改善箇所説明図

不具合の概要

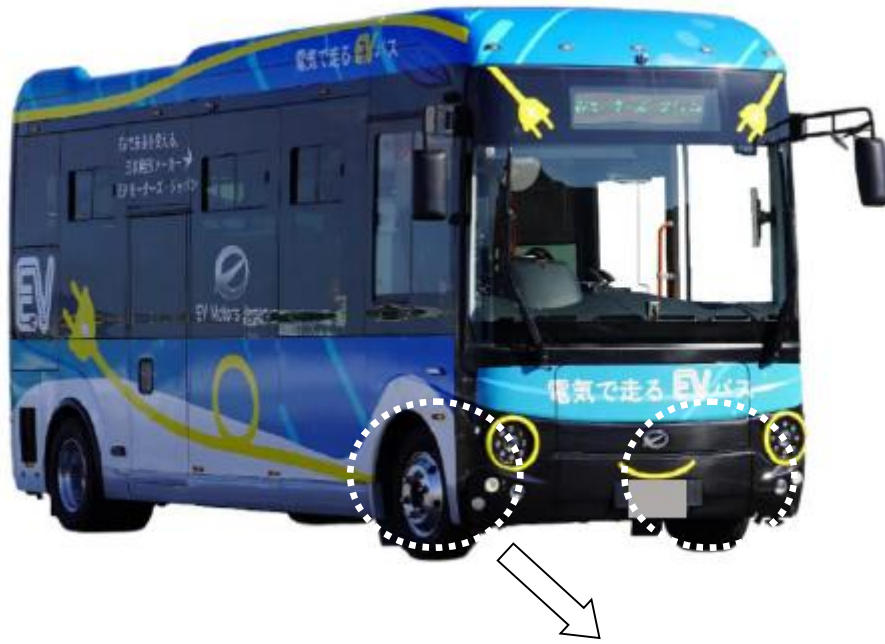
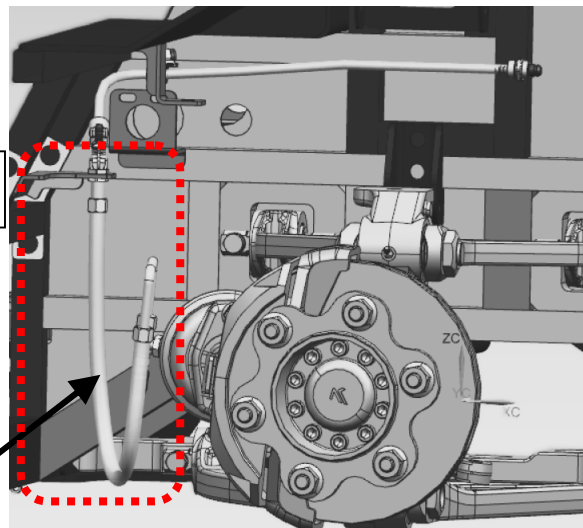
基準不適合発生箇所

前輪ブレーキホースにおいて、ブレーキホースの取り回しの設計検討が不十分なため、ハンドル転舵時に車体等へ接触することがある。そのため、そのまま使用を続けると、ブレーキホースが損傷し、最悪の場合、ブレーキホースに穴が空き、制動力が低下するおそれがある。

全車両、ブレーキホース一式を対策品に交換する。

識別：ブレーキホースの形状により識別する。
